**Estudio patológico de los diseños del portal de Girón perteneciente al Sistema Integrado de
Transporte Masivo Metrolinea S.A. ubicado en el municipio de San Juan de Girón
(Santander)**

**Universidad Santo Tomás
Especialización en Patología de la Construcción
Bogotá
Marzo de 2020**

**Trabajo de grado para optar al título de
Especialista en Patología de la Construcción**

Figura 45. Plano Elementos No Estructurales
Fuente: Metrolínea (2017)

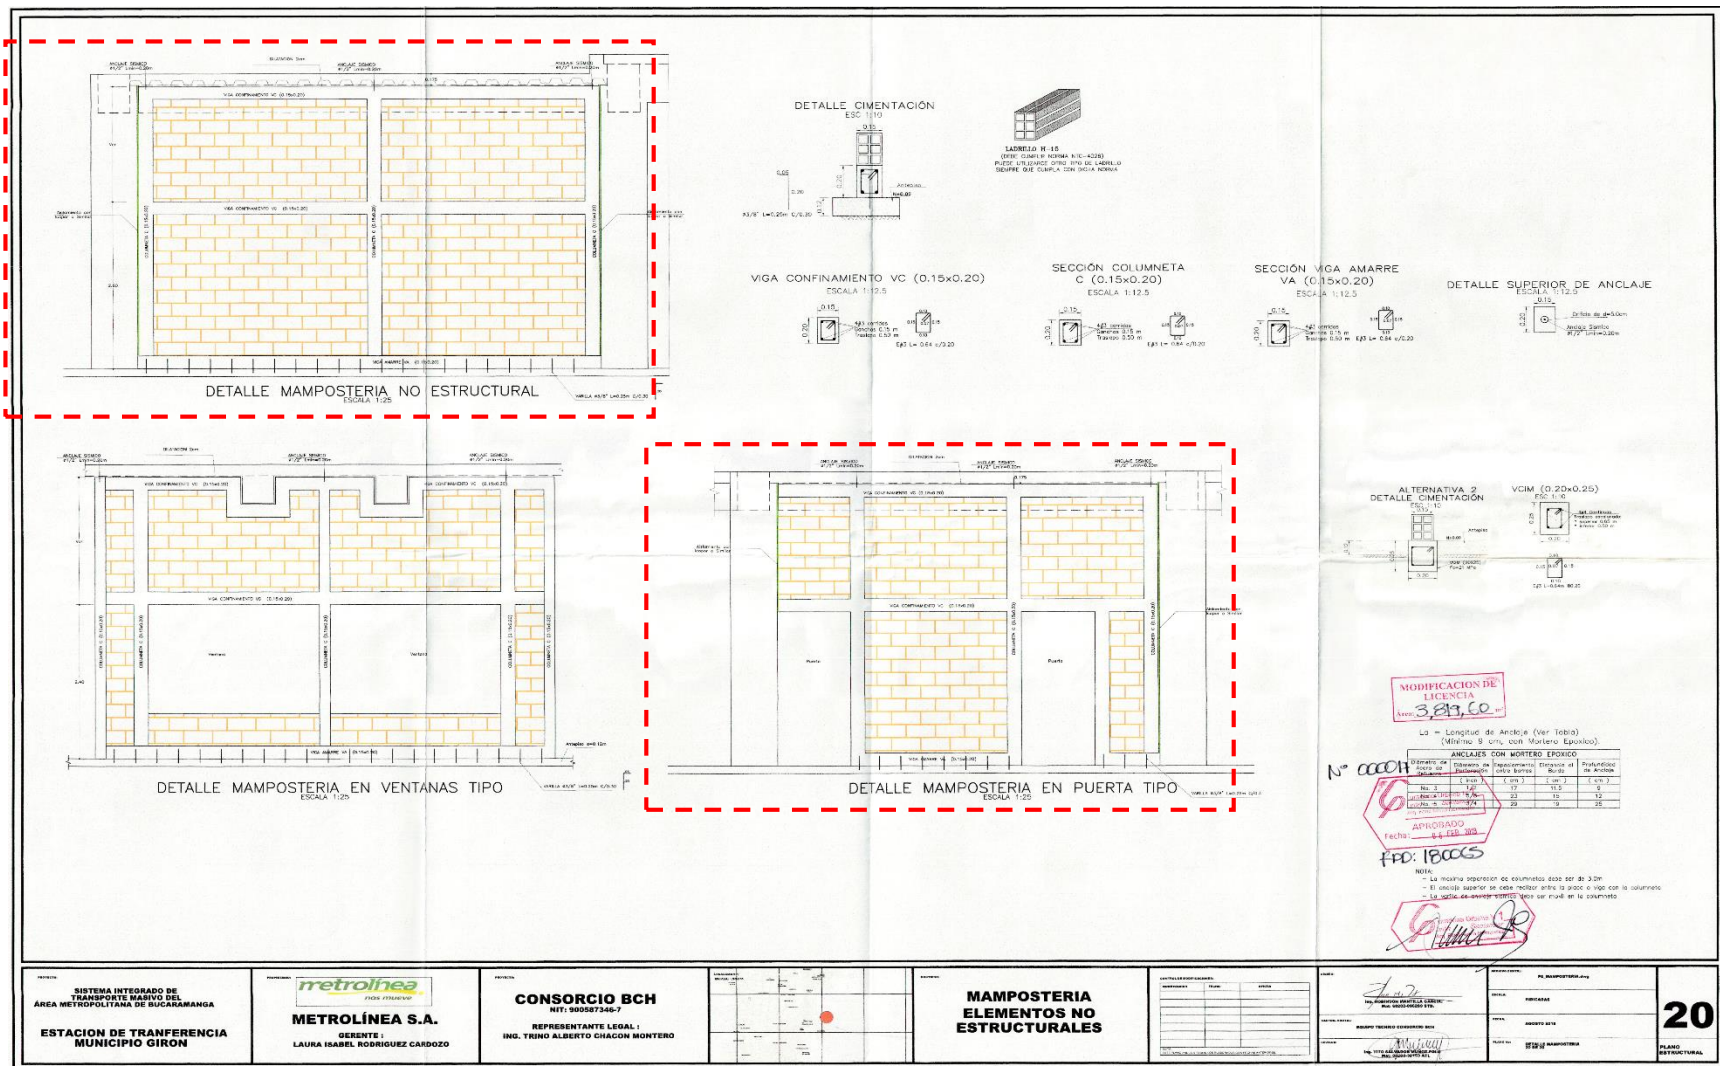
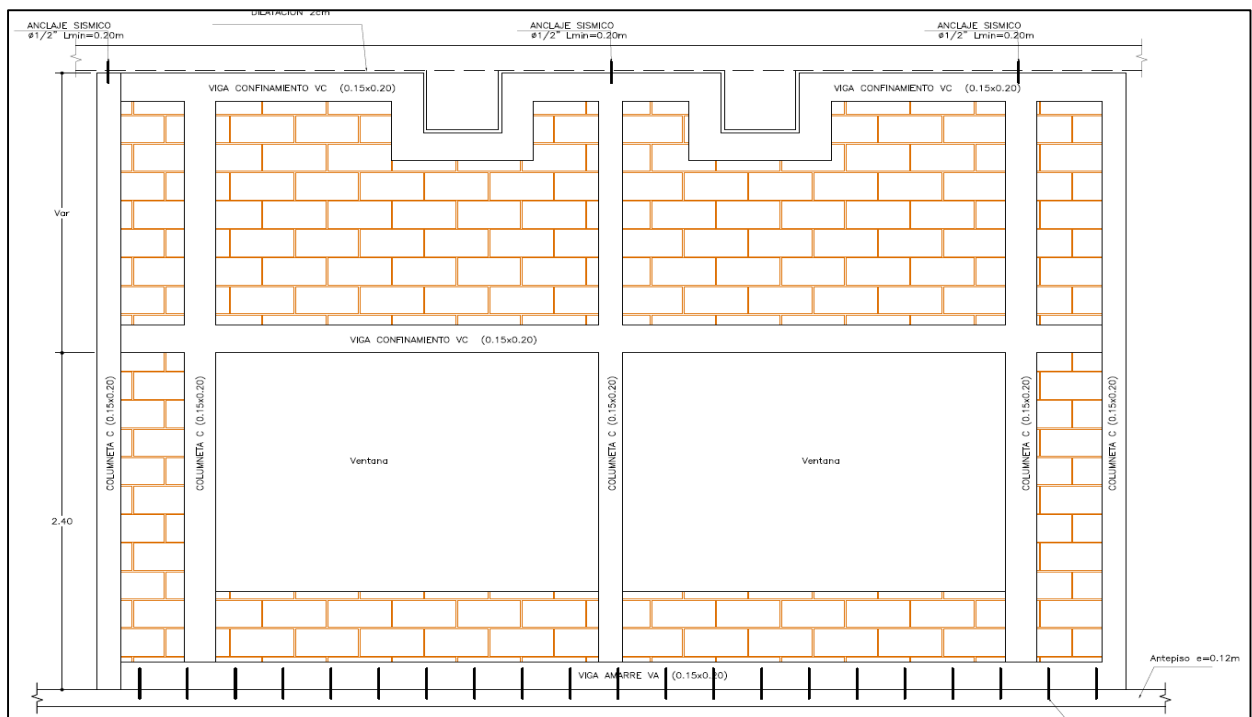
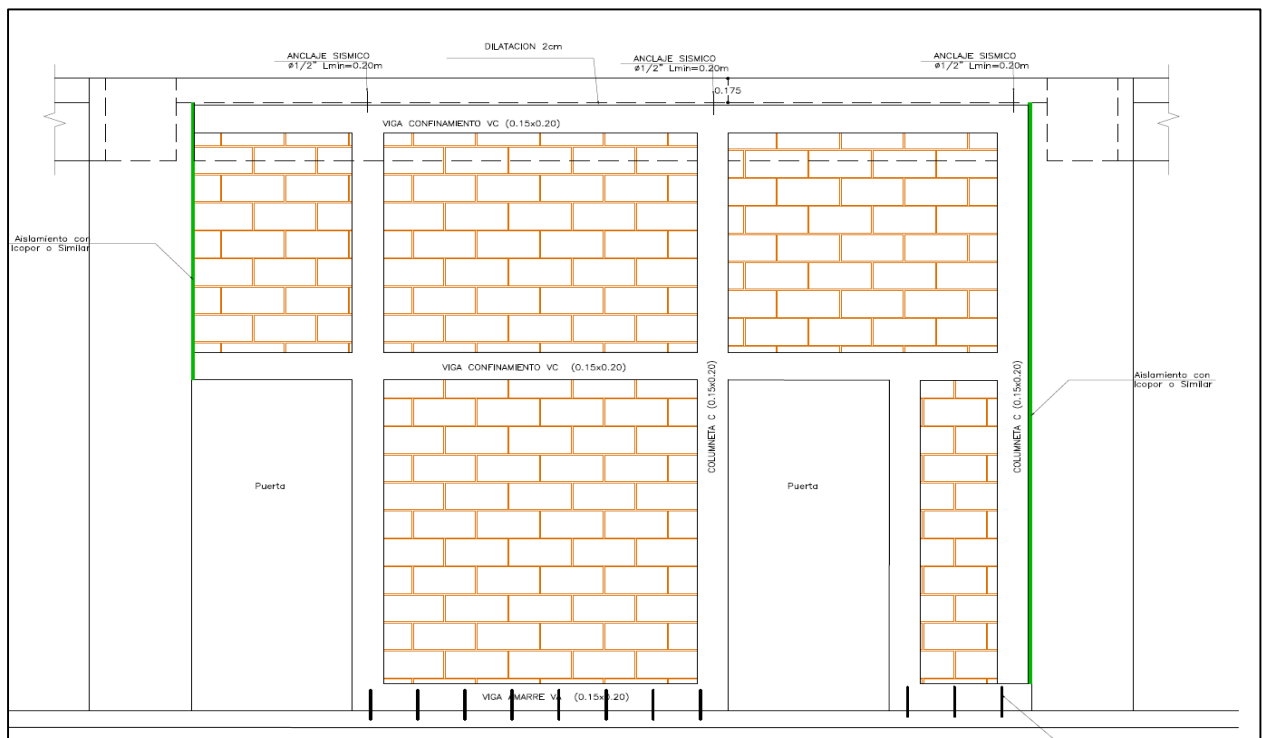
El proyecto no cuenta con diseño y planos aprobados para construcción para los elementos no estructurales.

Mediante la figura de ítem no previsto para diseño, la cual se permite dentro del contratos bajo norma Banco Mundial, se realizaron los diseños a los elementos no estructurales como muros en mampostería, puertas, ventanas viguetería, dinteles, etc, para las taquillas, baños y oficinas, baños públicos, cuartos técnicos, cafetería y demás componentes arquitectónicos del proyecto.
